Vysvětlení/změna nebo doplnění zadávací dokumentace

VYSVĚTLENÍ/ZMĚNA NEBO DOPLNĚNÍ ZADÁVACÍ DOKUMENTACE IV.

Výše uvedený zadavatel Vám v souladu s § 98 zákona č. 134/2016 Sb., o zadávání veřejných zakázek, ve znění pozdějších předpisů (dále jen „zákon“) sděluje následující vysvětlení/změnu nebo doplnění zadávací dokumentace vztahující se k veřejné zakázce s názvem „**Dostavba Fakulty životního prostředí – FŽP III.**“.

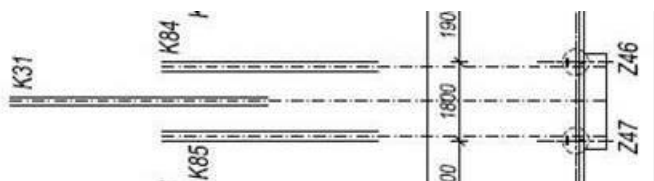
Můžeme požádat o kontrolu platnosti kotev v půdoryse a tabulce kotev? Dle našeho názoru jsou kotvy chybně zakreslené a to z toho důvodu, že na dvojici zápor vychází trojice kotev, viz. výstřižek. Z tohoto důvodu se domníváme, že počet kotev bude ve skutečnosti nižší.

Zakreslené tři kotvy jsou správně. Na dvě zápor + jednu převázkou vychází tři kusy kotev. Dvě kotvy jsou v místě zápor a prostřední v místě převázkou. Počet kotev souhlasí.
